Tratta AV/AC Milano-Genova, Terzo Valico dei Giovi
progetto "Riqualificazione ambientale Val Lemme" (DGR n. 1-6863/2013):
Attingimento di acqua per uso industriale dal Torrente Lemme - rinnovo concessione

Oggetto: Attingimento idrico per uso industriale dal Torrente Lemme in Comune di Voltaggio per l'alimentazione del cantiere "COP1", opera di derivazione n. 306 (rinnovo della concessione con aumento del prelievo)

**PROCEDURA PER LA VALUTAZIONE DI INCIDENZA - FASE II VALUTAZIONE
APPROPRIATA (DPR 357/97 e s.m.i, art. 5; L.R. 19/2009 e s.m.i., art. 43)**

Documento istruttorio allegato alla Determinazione Dirigenziale

Fig. 1: Studio di incidenza ambientale: localizzazione del punto di prelievo

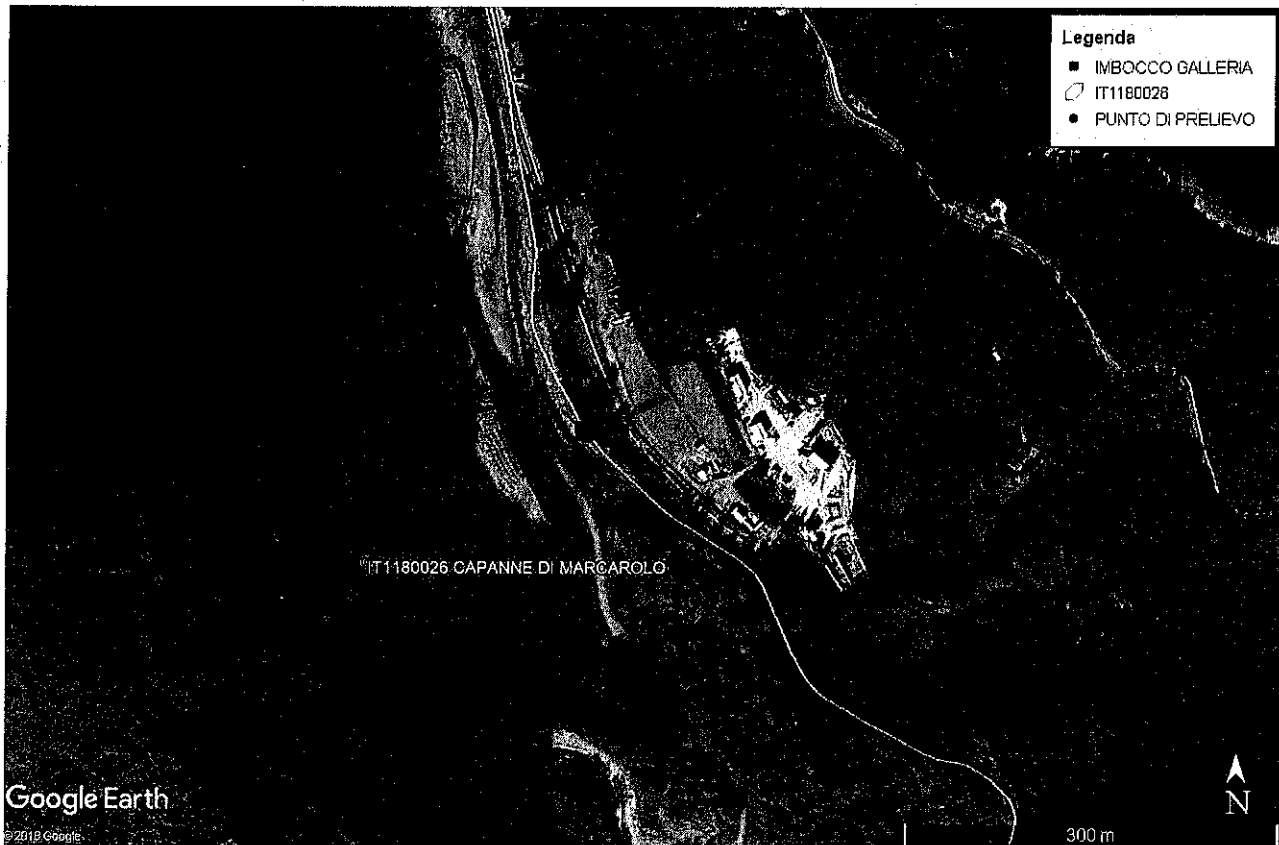
L'impianto di prelievo è in attività dal 2013. Con determina dirigenziale n. 852/67942 del 11/10/2017 è stato assentito al consorzio COCIV il rinnovo della licenza di attingimento dal T. Lemme, con scadenza 23/9/2020 nella misura massima di 2 l/s e media 0.1 l/s per un volume medio annuo di 2450 mc.

Con determina dirigenziale prot. N. 2019001089 del 18/2/2019 la ditta SELI S.p.a. ha ottenuto il sub-ingresso alla licenza sopraccitata e dichiara (Studio di incidenza, pag. 6) di trovarsi nell'esigenza di dover provvedere al rinnovo della licenza con la modifica del prelievo medio in aumento a 7 l/s per poter assolvere le esigenze di produzione di calcestruzzo per tutti i fronti di scavo attivi contemporaneamente. Considerando i fabbisogni in aumento di 4 l/s, la prevalenza e le perdite di carico è stata quindi definita a livello progettuale la necessità di installare una pompa da 7 l/s, la quale prevede un aumento della portata di derivazione da 2 l/s a 7 l/s; nella documentazione integrativa, il proponente specifica ulteriormente i parametri di utilizzo: "La portata di prelievo dal T. Lemme è necessaria per l'attività di cantiere relativa alla realizzazione della Finestra Val Lemme situata a Voltaggio (AL). L'utilizzo dell'acqua è previsto esclusivamente per lavori di scavo della galleria di linea e per l'approvvigionamento idrico dell'impianto di betonaggio ricadente in cantiere. La stima del fabbisogno totale annuo da prelevare è di circa 167.680 mc, corrispondente ad una portata media di circa 7 l/s. In considerazione delle attività di cantiere è possibile stimare una porta massima di attingimento di 10 l/s (da utilizzare anche eventualmente come antincendio)".

L'intervento in modifica prevede di sostituire la pompa sommersa esistente con una di maggior portata, da posare direttamente in alveo e proteggere con una sorta di "chiusino" per evitare intasamenti della stessa dovuti a residui vegetali o sedimenti trasportati dal flusso idrico del torrente. Per raggiungere il punto di presa si utilizzerà senza modifiche la viabilità di accesso realizzata per effettuare le manutenzioni della pompa esistente. Le attività di cantiere per l'adeguamento progettuale sono limitate a pochi giorni e non comportano emissioni di aeriformi, rumore e scarichi significativi poiché verranno utilizzate macchine operatrici leggere.

Lo Studio di incidenza (pagg. 11 e 12) evidenzia come il valore di sottrazione della portata al T. Lemme risulti sempre superiore al valore calcolato di DMV (82,9 l/s) anche nel periodo di minima portata media mensile, che si registra nel mese di luglio (220 l/s): Portata media mese luglio 220 l/s – Porta deviata media 7 l/s= 213 l/s (max 10 l/s = 210 l/s) > DMV 82,9 l/s.
